# Bestandsaufnahme Hagenmarkt

15. September 2014

MoVeBS – Mobilität und Verkehr in Braunschweig

## Herzstücke der Gleisverschlingung

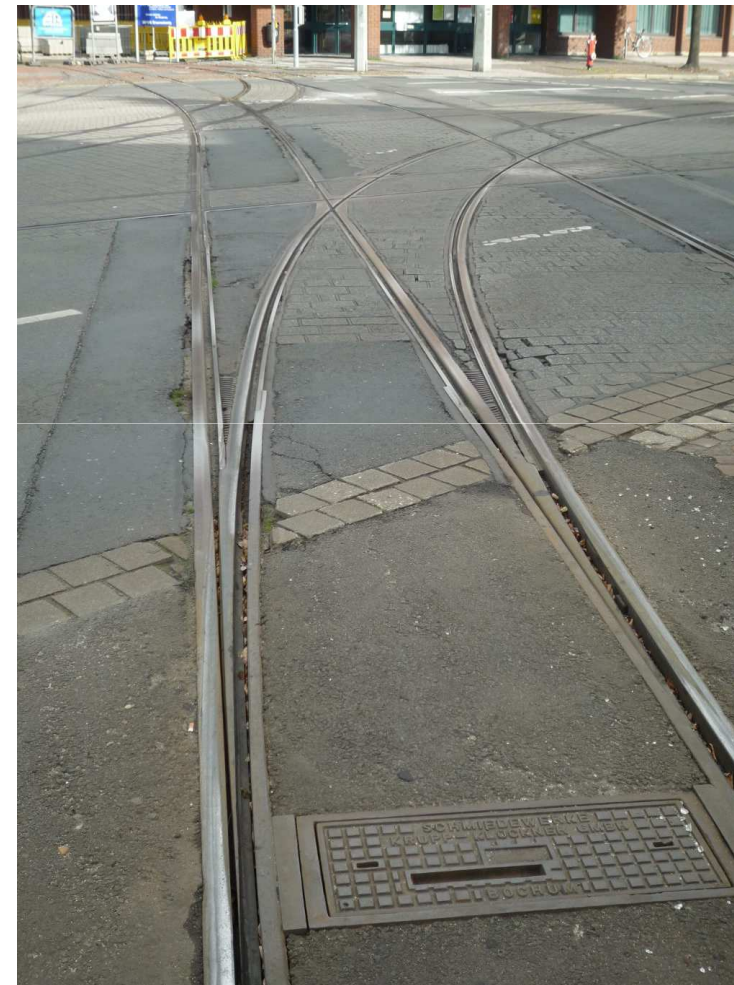
Auch hier laufen die Räder auf den Schienenköpfen, die Gleise sind noch lange nicht heruntergefahren.

Detail eines Herzstücks.

Rillen sind noch ausreichend tief.

Allerdings laufen im Abzweig der M3 nach Volkmarode die Spurkränze an den Rillen an, was störende Geräusche verursacht.

## Weichen Nord-Süd und Ost-Süd:

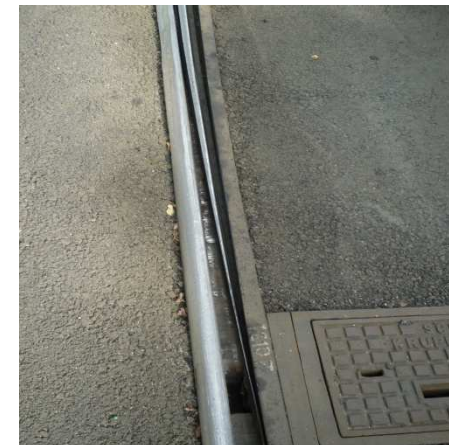
Einmündung der M3 aus Richtung Volkmarode: Die rechte Zunge liegt nicht glatt an.

Das ist unproblematisch, da Weiche stumpf befahren und Zunge vom Rad an die Schiene gedrückt wird.

Das Hell-Dunkel-Raster auf dem von Norden kommenden Gleis kommt durch den kreuzenden Straßenverkehr.
